EOLIENNES FLOTTANTES DU GOLFE DU LION

Porter à connaissance relatif à la
demande d'autorisation
environnementale de la ferme pilote
(LEFGL)

Novembre 2019

Figure 1 : Emprise spatiale de la ferme pilote : vue aérienne des 3 éoliennes et des 9 lignes d'ancrage (Source : LEFGL)

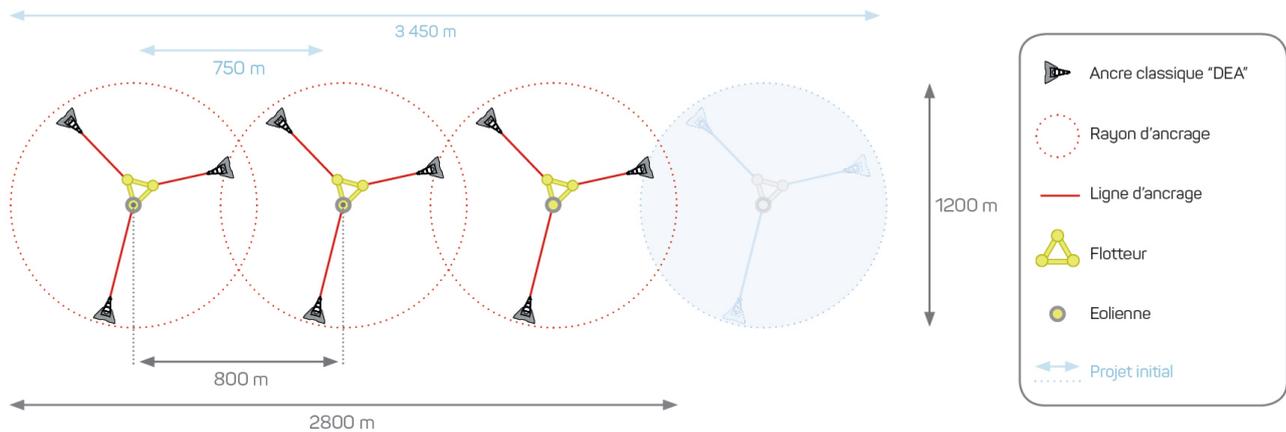
Comme le précise le tableau ci-avant, LEFGL fait évoluer de 750 à 800 m la distance inter-éoliennes. Ce changement, rendu possible par la diminution du nombre d'éoliennes, permet de **respecter le cadre d'exécution des missions opérationnelles de recherche et de sauvetage des hélicoptères militaires tel que défini par le Commandant de Zone Maritime de Méditerranée dans son avis du 21 décembre 2018.** Une dérogation exceptionnelle avait été consentie au projet du fait de son caractère pilote, mais cette

La figure ci-dessous illustre l'évolution de l'emprise spatiale du projet.

Figure 2 : Carte de localisation du projet actualisé (Source : LEFGL, 2019)

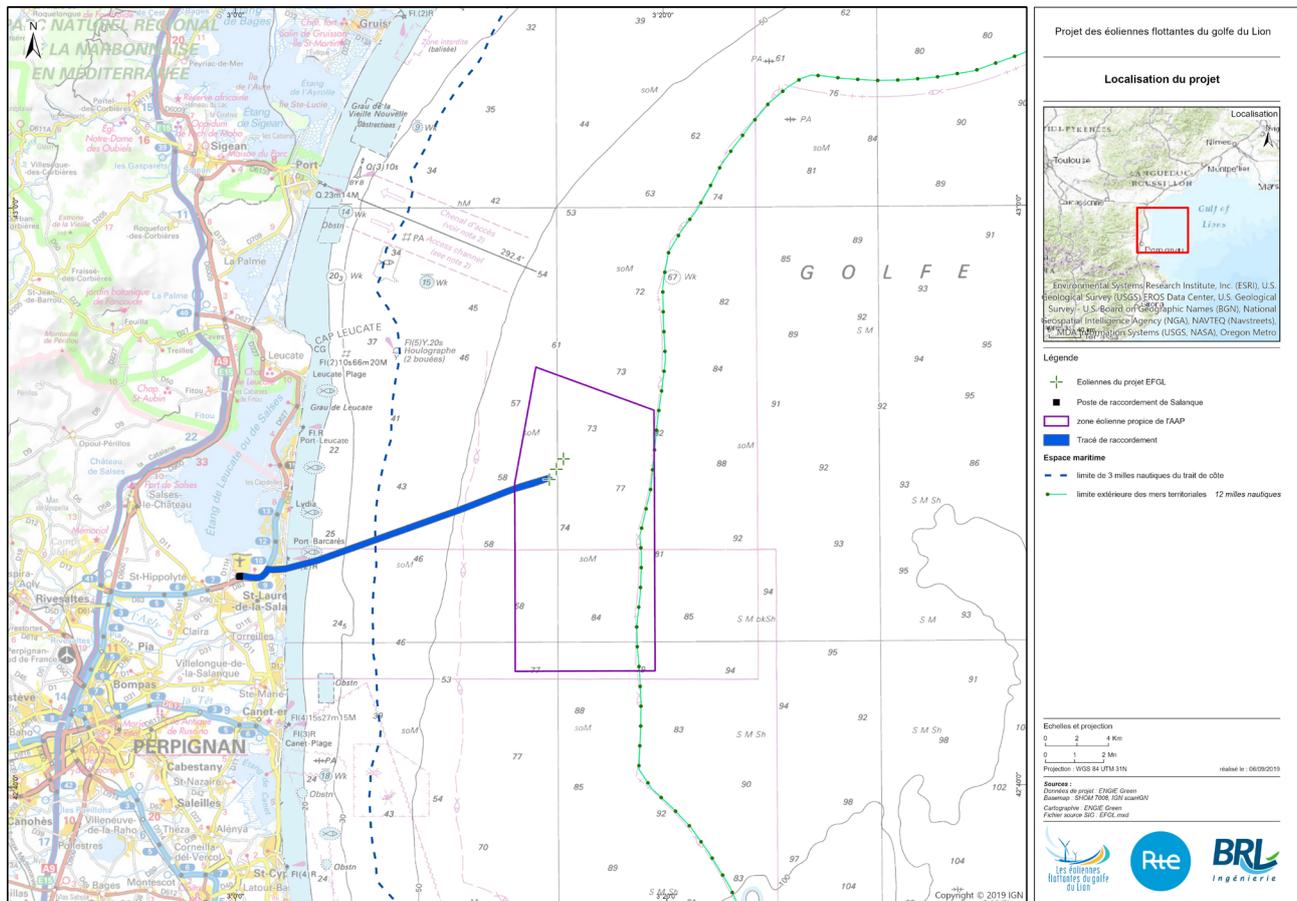
Les coordonnées de l'éolienne WTG01 n'évoluent pas. Celles des éoliennes WTG02 et WTG03 évoluent très légèrement, en raison de l'augmentation de la distance inter-éoliennes de 750 m à 800 m. Cette différence d'espacement de 50 m n'est pas visible à l'échelle de la figure 2.

Figure 3 : Concession actualisée sollicitée pour la ferme pilote EFGL (source : LEFGL)

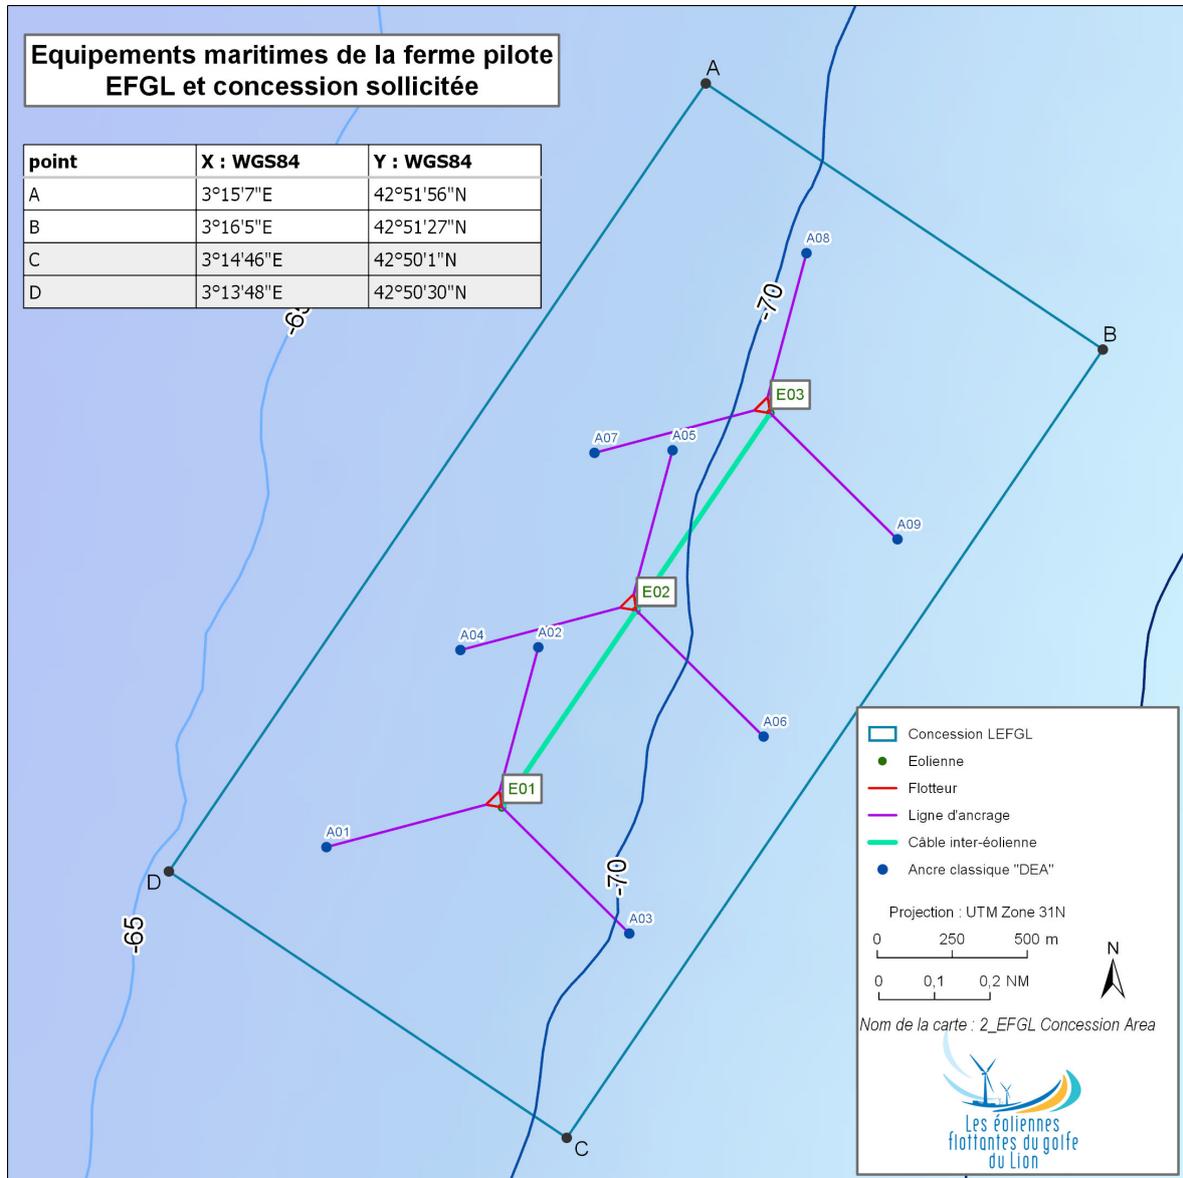
La concession actualisée sollicitée pour la ferme pilote EFGL est définie par le rectangle ABCD, d'une superficie de 5,11 km² contre 6,17 km² auparavant.

Figure 4 : Vues de face et de côté d'un couple flotteur-éolienne (version initiale et version actualisée) (Source : LEFGL)

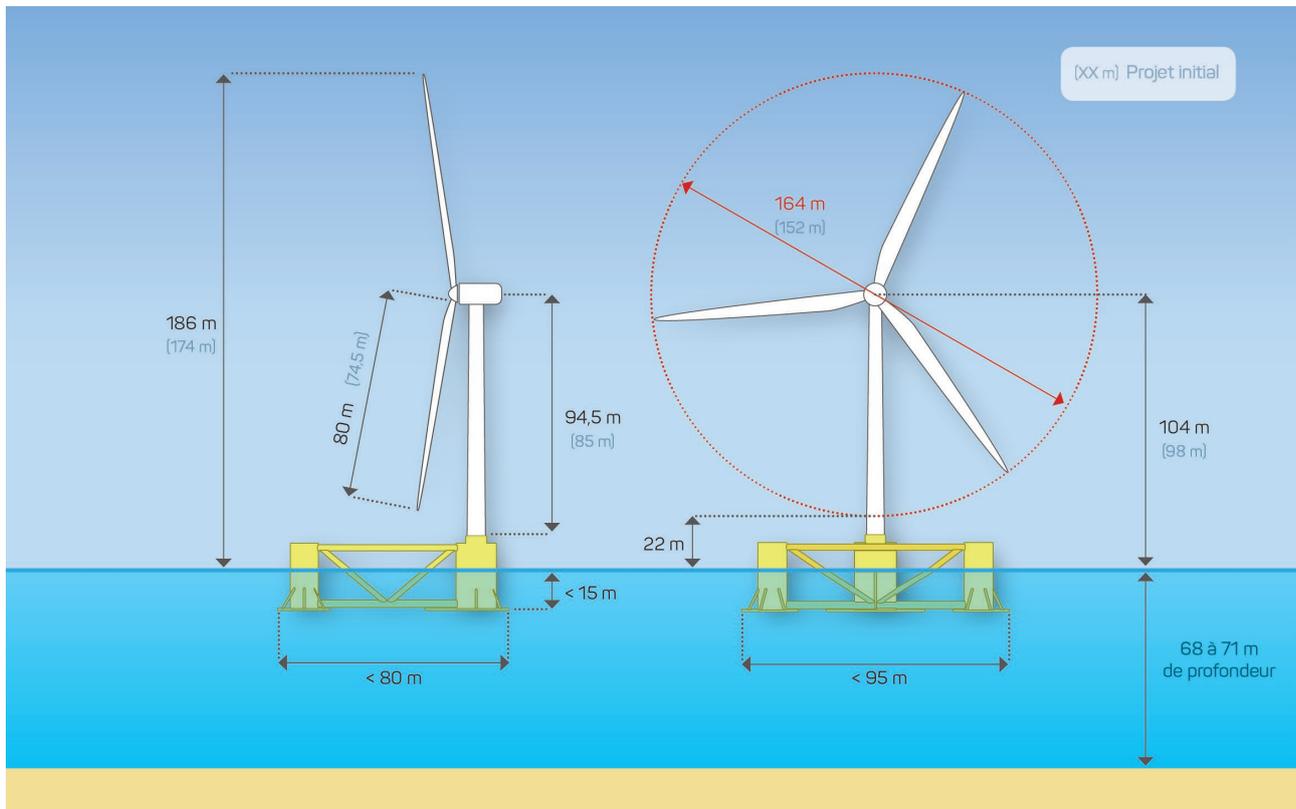
Les dimensions de l'éolienne MVOW V164-10.0 MW en phase d'exploitation sont visibles sur la Figure 4, en superposition les dimensions de l'éolienne Servion (en filigrane).

Photomontage 50°

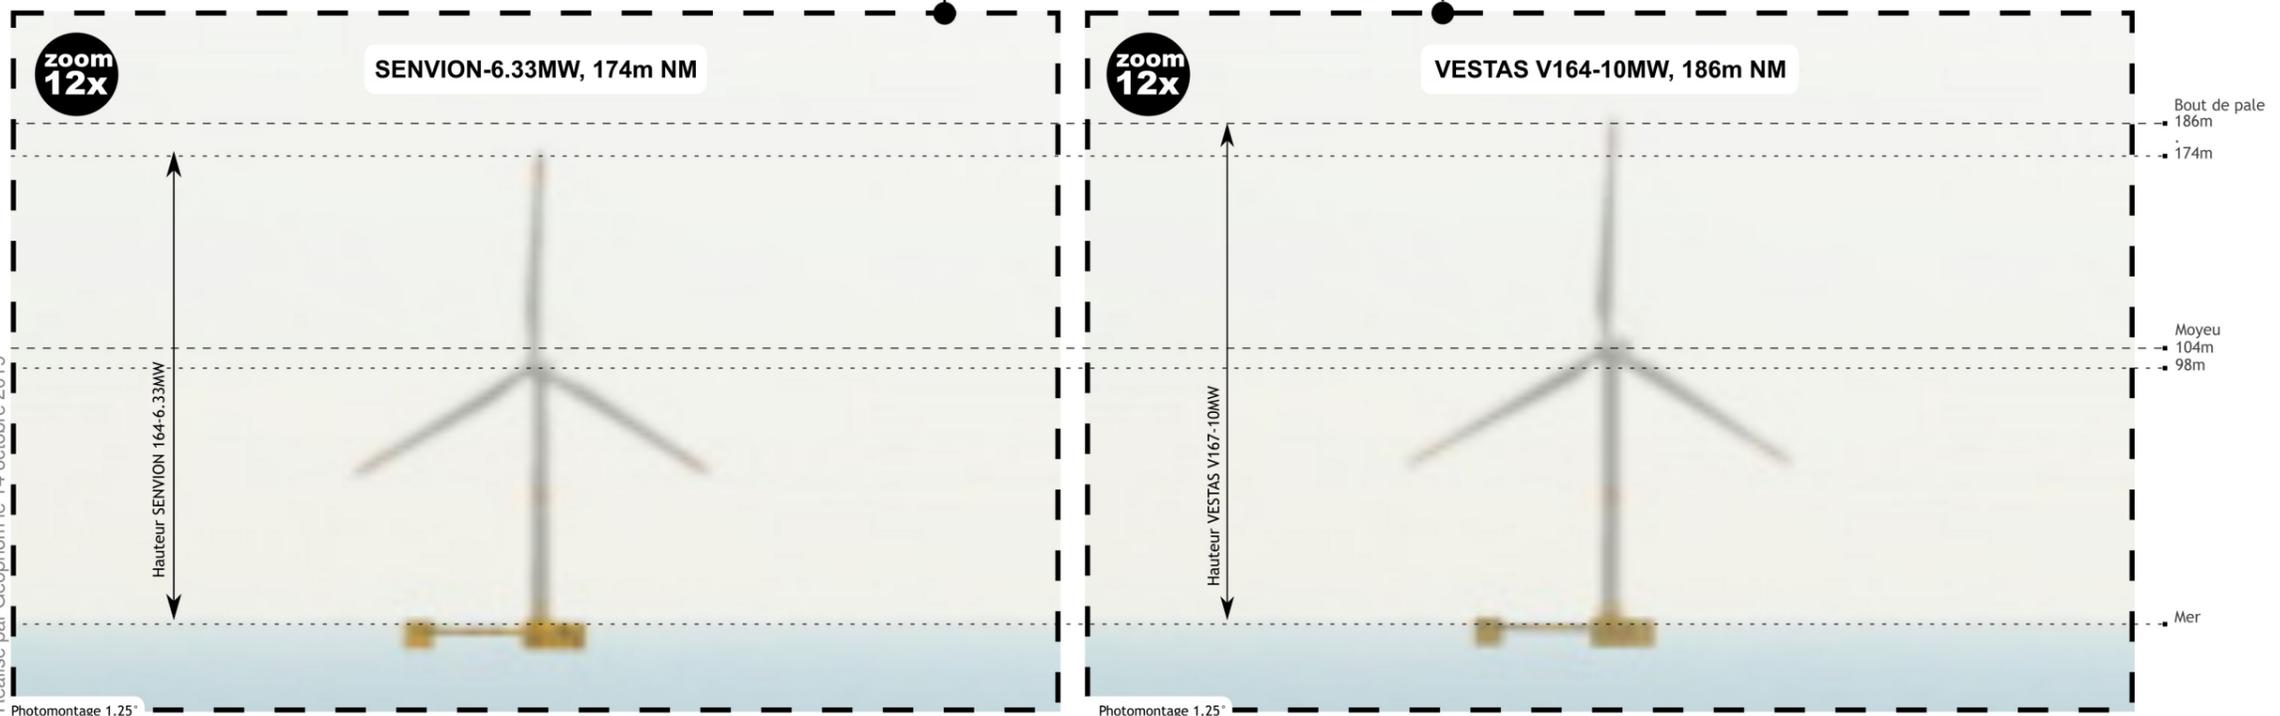
Ce document présente la différence de hauteur perceptible entre deux modèles d'éoliennes vues depuis la falaise de la Franqui, qui offre un large panorama sur la ferme pilote (point de vue N°9b). Les photomontages mettent en évidence ici l'écart de hauteur entre, d'une part le modèle SENVION-6.33MW de 152 mètres de diamètre, pour une hauteur totale de 174 mètres (98 mètres au moyeu), et d'autre part, le modèle V164-10MW de 164 mètres de diamètre, pour une hauteur totale de 186 mètres (104 mètres au moyeu). L'éolienne V164-10MW est 6.9% plus haute que l'éolienne SENVION-6.33MW. Les rapports d'échelle entre le diamètre du rotor et la hauteur de la tour restent toutefois comparables et l'importante distance de la ferme pilote à la côte permet d'atténuer les changements de taille des rotor et des éoliennes. La réduction du nombre d'éoliennes réduit de plus l'emprise horizontale dans le champ de vision (28.7% de réduction). Les deux éoliennes comparées sont vues à une distance identique (17 km). L'altitude du point de vue est suffisante pour que la courbure terrestre n'ait pas d'effet sur la visibilité des éoliennes.

Figure 17 : Limite périphérique du champ relative au projet actualisé (Source : LEFGL)

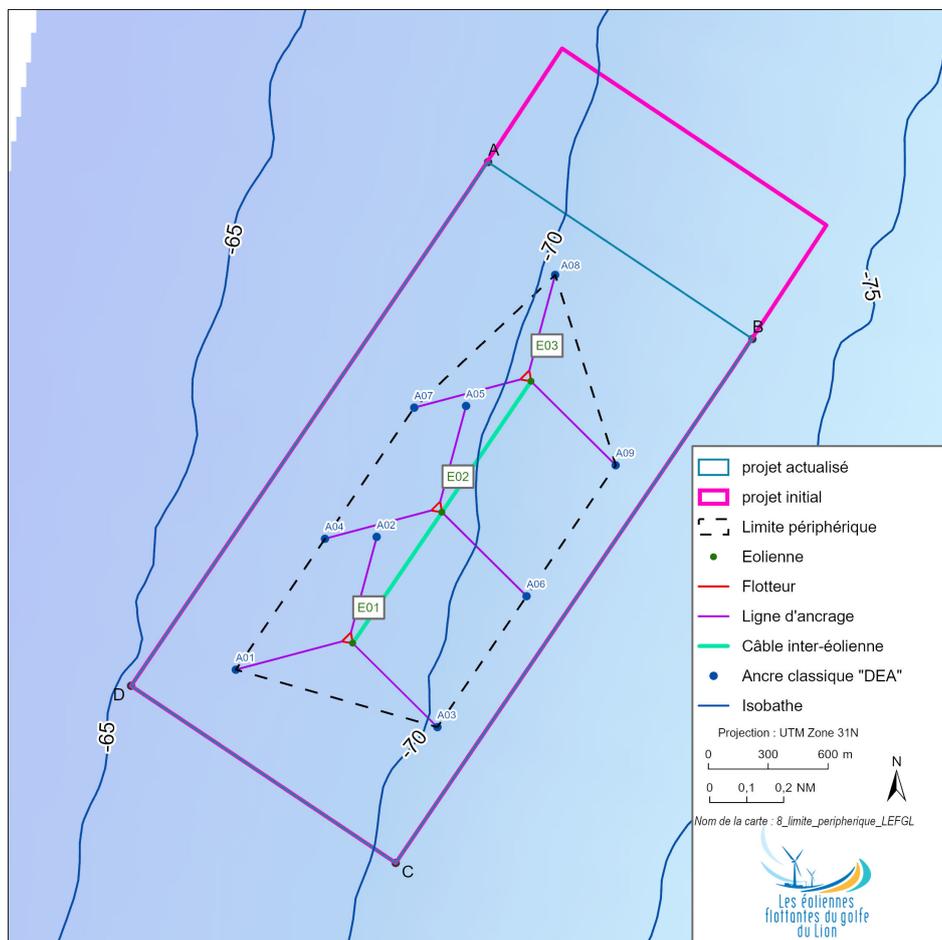
La limite périphérique du champ correspond au polygone reliant les ancrages périphériques. La limite périphérique du champ actualisée après réduction de l'emprise au projet de trois éoliennes est représentée sur la figure ci-dessous.
